VOLUME 1 : RAPPORT – LES PRINCIPALES MODIFICATIONS APPORTÉES

RÉPONSES AUX QUESTIONS ET COMMENTAIRES DE PÊCHES ET OCÉANS CANADA.....	43
<i>Qualité de l'eau</i>	<i>43</i>
<i>Ouvrages et passage du poisson.....</i>	<i>46</i>
<i>Habitat du poisson.....</i>	<i>53</i>
<i>Mortalité de poissons et dynamitage.....</i>	<i>62</i>
<i>Érosion</i>	<i>67</i>
<i>Végétations aquatique et riveraine.....</i>	<i>69</i>
<i>Compensation</i>	<i>70</i>

RÉPONSES AUX QUESTIONS ET COMMENTAIRES DE PÊCHES ET OCÉANS CANADA

Figure 1 : Température de l'eau de la rivière Sheldrake et température de l'air de rivière-au-Tonnerre du 2 août au 24 octobre 2007

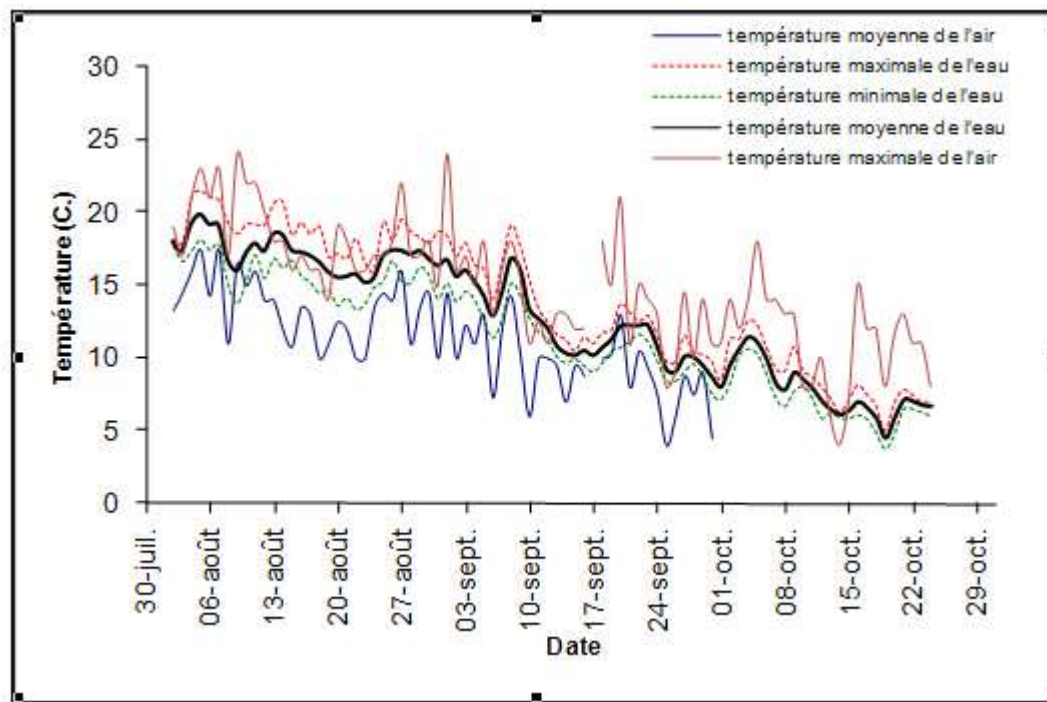
La figure 7.3, à la page 7-15, intitulée «Température de l'eau de la rivière Sheldrake et température de l'air de Rivière-au-Tonnerre du 2 août au 24 octobre 2007» montre que les températures maximales, minimale et moyenne de l'eau sont presque toujours supérieures à la température moyenne de l'air.

Plusieurs facteurs peuvent influencer la température d'un cours d'eau : la distance à sa source, l'ombrage, la température des autres sources d'eau (résurgences d'eau souterraine, précipitations), les échanges de chaleurs à l'interface eau/air, etc. (Morrill et al. 2005). Plusieurs études (Stefan and Preud'homme, 1993; Pilgrim et al. 1998; Erickson and Stefan, 2000) ont démontré que la relation entre la température de l'air et de l'eau est davantage significative lorsque réalisée à partir des moyennes hebdomadaires ou mensuelles que journalières, démontrant ainsi que l'effet de la température de l'air sur celle des cours d'eau n'est pas instantanée. Ainsi, tel que présenté dans la figure 7.3, il est possible d'obtenir des températures journalières moyennes de l'eau supérieures à celles de l'air.

Il est à noter que la température maximale de l'air peut possiblement avoir un effet plus important sur la température moyenne journalière d'un cours d'eau, tel qu'illustré à la figure 1 présentée ci-dessous. Nous avons repris ici la figure 7.3 du rapport d'étude d'impact, en y ajoutant la température maximale de l'air. On remarque ainsi sur cette figure que la température maximale de l'air excède fréquemment la température de l'eau, comme cela était attendu dans la question du MPO.
